NOTES SOBRE EL “PLAN PARA LA RECUPERACIÓN Y MEJORA DE LA RESILIENCIA FRENTE A LAS INUNDACIONES EN EL TERRITORIO AFECTADO POR LA DANA EN LA COMUNITAT VALENCIANA” (31/10/2025)

d'ara en davant “Pla Post-Dana”

Figura 127 Trazado previsto para la vía verde en el desvío del barranco del Poyo al nuevo cauce del Turia y flujos desbordados durante la DANA

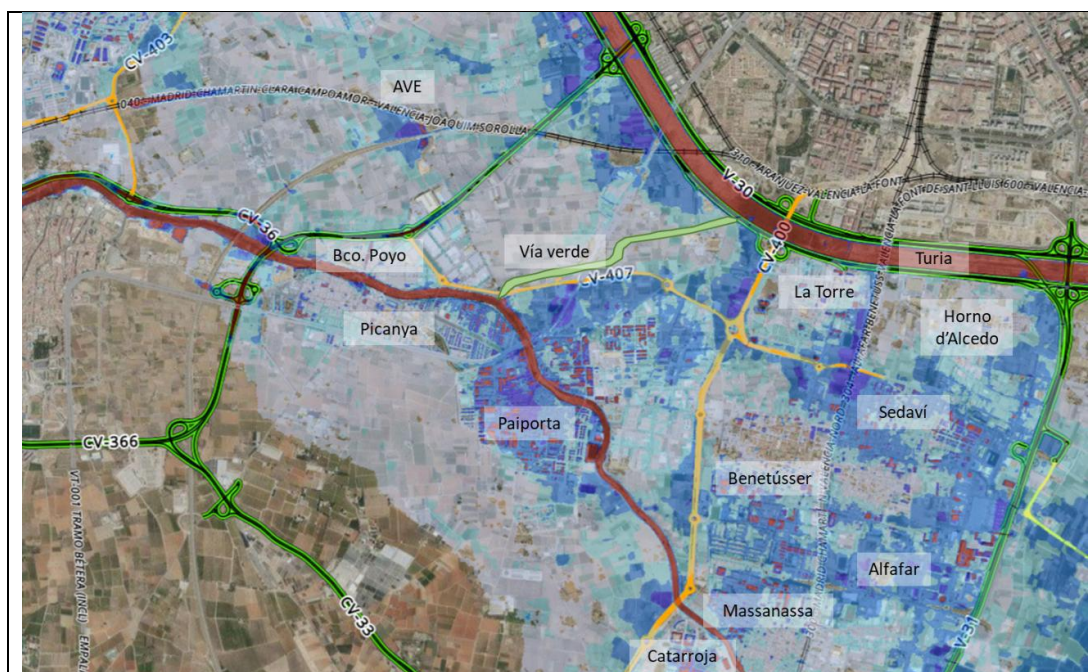
El text no dóna pistes respecte de quines premisses s'hauria d'estudiar "en profunditat la viabilitat" de la solució anteriorment projectada, de la que sols s'indica una capacitat màxima de 700 m³/s i un traçat orientatiu d'uns 2.000 m. de llargària, en un àmbit amb molts condicionants infraestructurals, del que s'obvia dir que es tracta d'horta protegida de Grau 2. Res s'avança sobre les dimensions del caixer i, en conseqüència, sobre la superfície hortícola que s'arrabassaria però, si pensem en l'amplària de 50-60 de la via verda de la Saleta per a encabir sols 130 m³/s, podem imaginar les grandíssimes dimensions que tindria aquesta canalització i el greu impacte que suposaria sobre el territori hortícola en tots els seus aspectes: social, econòmic, productiu, funcional i paisatgístic. Tenim massa present el que ha significat la canalització del Pla Sud amb un caixer de 185 m. d'amplària i unes marginals de circulació que incrementen la ferida fins

als 250 m. i ens temem que revisar en profunditat el projecte de desviament parcial del Poio en funció dels cabals de la Dana, conduïska a un gigantisme semblant que no ens podem permetre.

Perquè si en el text es qualifica de fonamental el paper d'aquesta obra per a reduir els riscos d'inundació de les poblacions de l'Horta Sud aigües avall de Picanya, tot seguit es contrapesa amb la lògica exigència d'un sospesament tècnic més meditat: *El proyecto de esta solución debe analizar cómo se hubiera comportado la solución del proyecto original de desvío de 700 m³/s al nuevo cauce con una crecida como la del 29 de octubre de 2024, muy superior a la de los caudales de diseño. Los estudios previos de esta vía verde contemplaban un rango de caudales que iba desde 550 m³/s hasta 1.200 m³/s, variando la capacidad en función de si la vía verde iba o no acompañada con otras actuaciones de laminación en la cuenca. Dado que la crecida actual ha sobrepasado ampliamente los caudales de diseño empleados, es aconsejable estudiar una solución que sea compatible con los caudales que circulan por el río Turia en el nuevo cauce, no incremente significativamente el riesgo actual en su margen izquierda y reduzca la peligrosidad y el riesgo en las poblaciones de la Horta Sud.*

Òbviament, aquesta anàlisi, si de cas s'està portant a terme, encara no ha generat dades suficientment contrastades com per a ser incloses en aquest document, i això ens impedeix no sols avaluar l'admissibilitat del seu impacte territorial (entre 12 i 60 ha?) i possibles alternatives, si més no dimensionar el seu cost econòmic i terminis d'execució. Una indefinició que augmenta els dubtes sobre les previsions pressupostàries de la taula resum on s'agrupa el cost d'aquesta actuació amb altres 6 de ben diferents (dues de la conca del Magre!) en un únic paquet de 340 milions d'euros (recordem que sols el Projecte de La Saleta ha elevat el seu cost als 100 milions). En tot cas, aquesta indefinició revela que el nou projecte, tot i descriure's com "projecte adaptat", està encara en les beceroles tècniques i administratives, molt lluny de fer-se realitat en un termini que responga a les expectatives de l'atemorida població de l'Horta Sud i que s'acompace amb la resta d'actuacions que han de constituir un conjunt integrat per al conjunt de la conca hidrològica.

Figura 125 Zonas de almacenamiento controlado a estudiar en los términos municipales de Paiporta, Catarroja, Alfafar y Massanassa

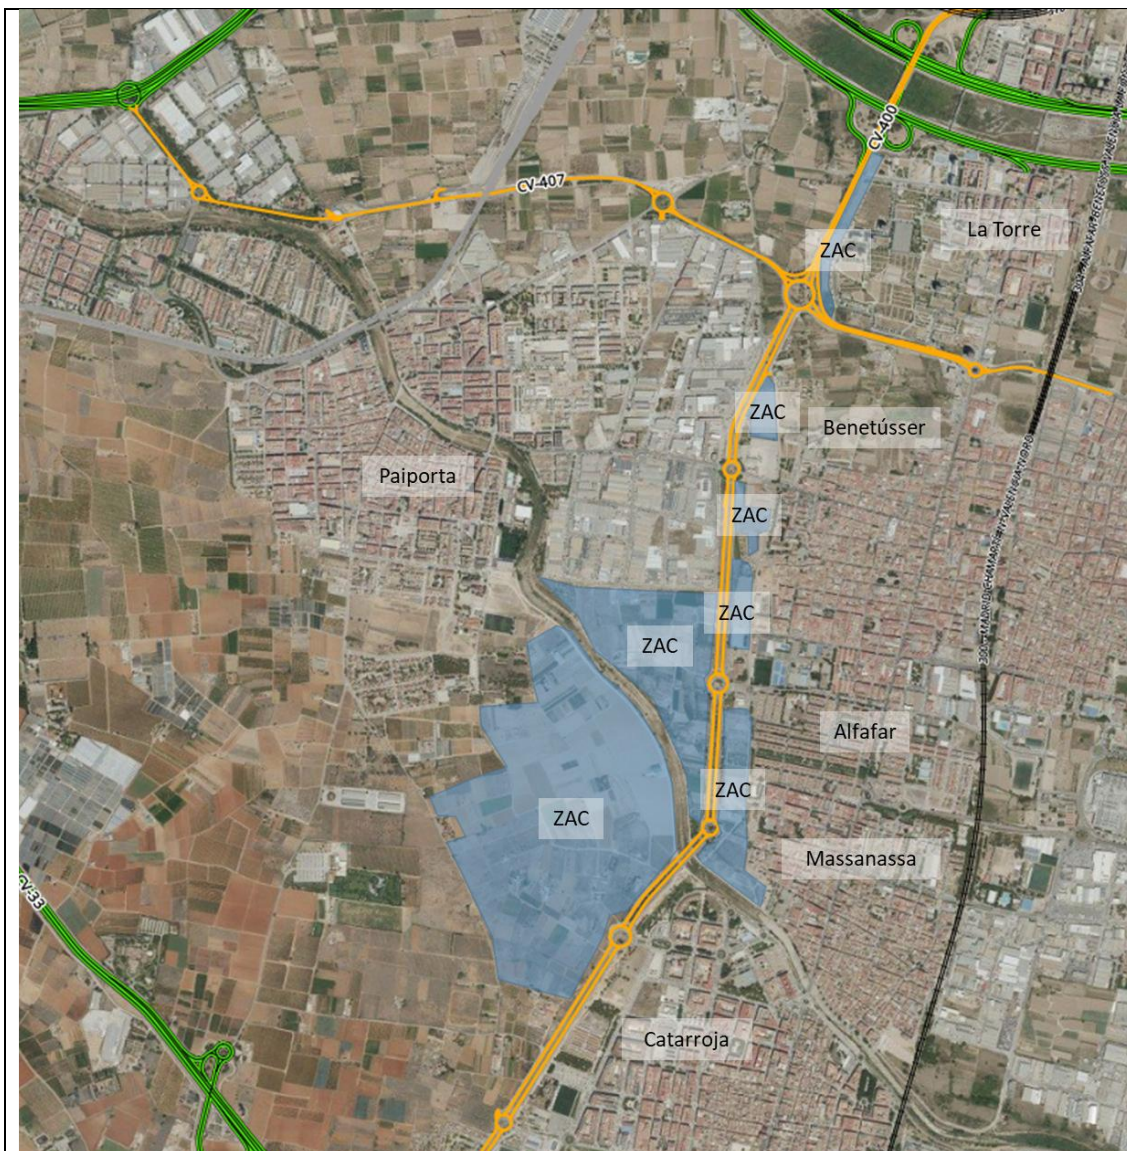
Ocorre ací que els terrenys a emprar són valuosa horta productiva amb protecció de Grau 3, que l'extensió a ocupar és amplíssima, de l'ordre d'1 milió tres-cents mil m² (130ha), i que l'actuació comporta una transformació radical de la morfologia del territori, mitjançant excavacions i d'altres moviments de terres que redissenen la topografia per a generar els grans espais o basses d'emmagatzematge que es precisen per a la nova funció. De bell nou s'observa que es recorre íntegrament a terrenys agrícoles, i no s'actua desurbanitzant puntualment terrenys industrials, encara que ací la racionalitat en la disposició lineal de les ZACs proposades, ho faria ben lògic.

En el document, a més d’indicar-se les ubicacions, s’avança, mitjançant tres perfils (amb aprofundiments, entre 2 i 4 m.) “una posible modificación del terreno en esa zona de laminación, que requeriría un volumen de excavación del orden de 3 hm³.” **Aquesta xifra que sembla minsa equival a un volum de tres mil milions de litres que dividits per la superfície dels àmbits dibuixats, suposa uns 2.300 l/m², que, traduïts en termes d’excavació, significarien una mitjana 2,30 m. de fondària. En conseqüència, aquest plantejament comporta sacrificar totalment els cultius hortícoles i transformar radicalment el paisatge que li és característic, per un més propi d’una devesa o d’un espai riberenc, habitualment sec que, en efecte, podria emprar-se per al lleure ciutadà d’àmbit supralocal.**

A canvi, segons la simulació hidràulica realitzada “se produciría una reducción en el caudal máximo de unos 100 m³/s y un retraso en la punta del hidrograma de unas 2 horas”. **No estem en condicions d’avaluar si aquest resultat és poc o massa rendible, atès que, com cal exigir, les actuacions d’aquest pla s’han de sospesar (i executar) en conjunt, integrant-les, peça a peça, dins d’un sistema interdependent, però resulta evident que, altra vegada, es proposa una intervenció menyspreant (o donant-la per descomptat, sense cap recança) el greu impacte que suposaria sobre el territori hortícol a tots els seus aspectes: social, econòmic, productiu, funcional i paisatgístic.**

Figura 141 Zona de Almacenamiento Controlado (ZAC) y drenaje de las aguas desbordadas hacia L'Albufera de València

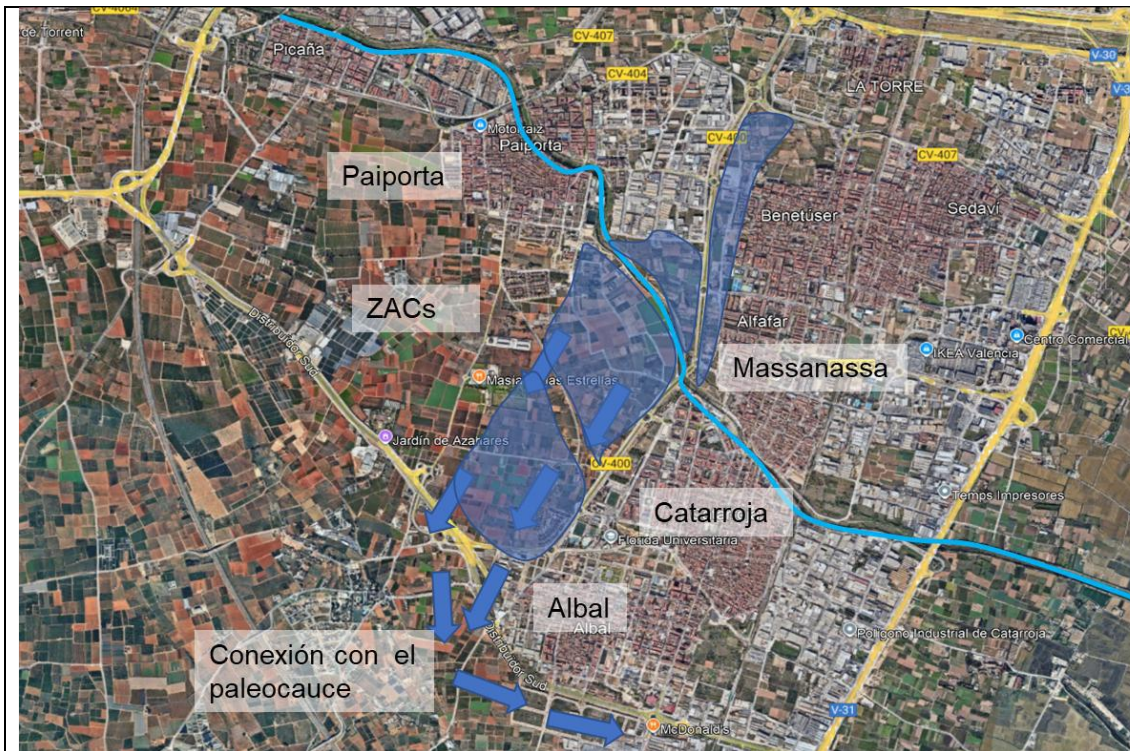
Pot ser resulte estratègicament i socialment interessant, de pas que s’afronta un repte hidrològic, implantar a l’entorn d’unes localitats densament poblades i infradotades, un gran parc (inundable) de caire quasimetropolità, i en aquesta tessitura, encara cobraria més sentit amb l’extensió cap al sud-oest, fins aplegar a l’altura d’Albal, pràcticament duplicant-ne la superfície, com el propi document planteja en referència a la utilització drenant dels ‘paleocauces’ de la zona però, sense una estratègia territorial d’ampli enfocament que ho justifique, no ho podem considerar plausible.

En el document, s’argumenta: “La zona de almacenamiento controlado entre Paiporta, Catarroja y Massanassa puede extenderse hacia el sur incluyendo una segunda zona de almacenamiento más al sur **(tota també sobre horta protegida Grau 3)**. La salida del agua de esta segunda zona puede realizarse mediante el “paleocauce” situado al sur de Albal hacia L’Albufera, teniendo que mejorar para ello el cruce con la V31.

També sobre aquestes propostes es repeteix el plantejament d'ajornar la seua concreció a un estudi particular i integrat amb les altres mesures d'intervenció sobre el barranc del Poio i la seua conca, cosa que, igualment com hem dit abans, no ens permet avaluar-les amb ple coneixement, ni albirar el cost i la calendarització de la seua hipotètica execució. Evitarem repetir les consideracions que al respecte s'han fet sobre l'actuació anterior, plenament traslladables al present cas.
